令和8年1月19日 公告

「今福下水処理場ポンプ室外耐震補強工事」

図面の一部に記載誤りがありました。下記正誤表をご確認ください。

図面  
全葉25内第23号

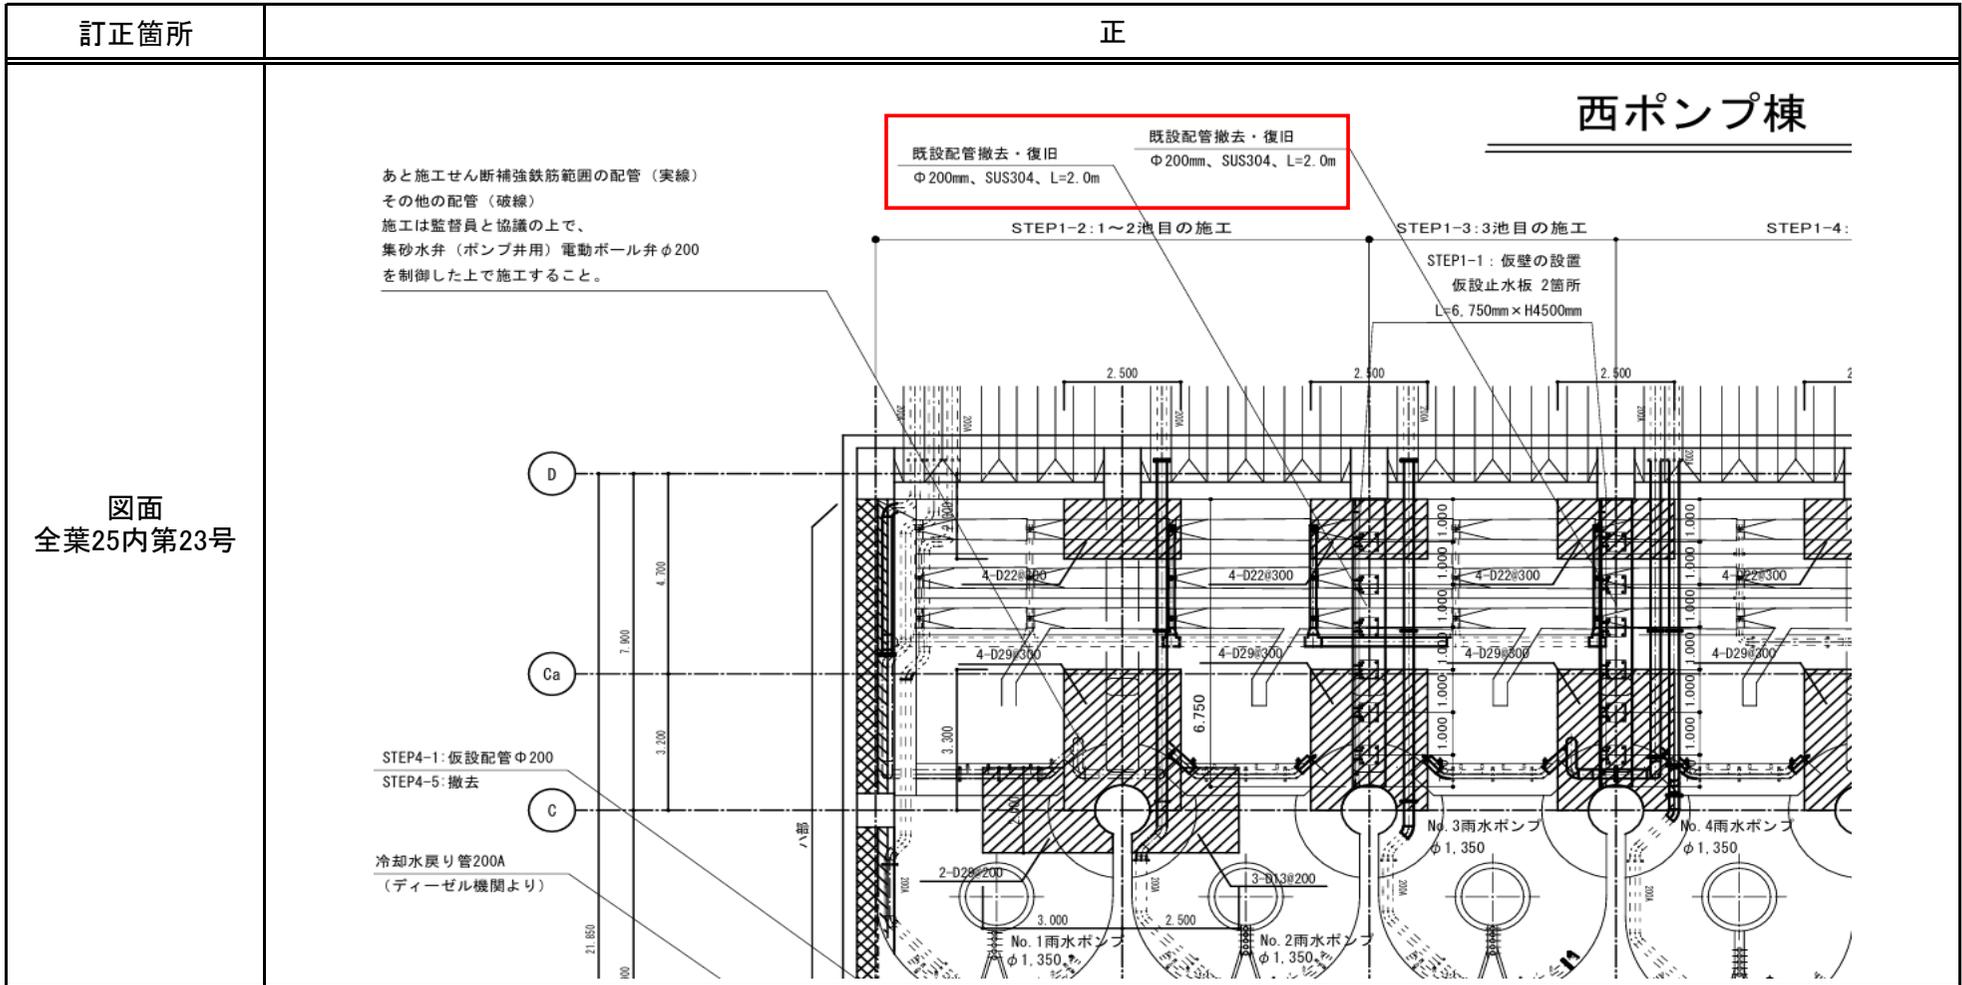
訂正箇所	誤	正
図面 全容25内第23号	別添(1ページ)のとおり	別添(2ページ)のとおり

訂正箇所	誤
<p>図面 全葉25内第23号</p>	<div style="text-align: right; margin-bottom: 10px;"> <h2 style="text-decoration: underline;">西ポンプ棟</h2> </div> <p>あと施工せん断補強鉄筋範囲の配管 (実線)          その他の配管 (破線)          施工は監督員と協議の上で、          集砂水井 (ポンプ井用) 電動ボール弁φ200          を制弁した上で施工すること。</p> <p>STEP1-2: 1~2池目の施工          STEP1-3: 3池目の施工          STEP1-4:          STEP1-1: 仮壁の設置          仮設止水板 2箇所          L=6,750mm×H4500mm</p> <p>STEP4-1: 仮設配管φ200          STEP4-5: 撤去</p> <p>冷却水戻り管200A          (ディーゼル機関より)</p>
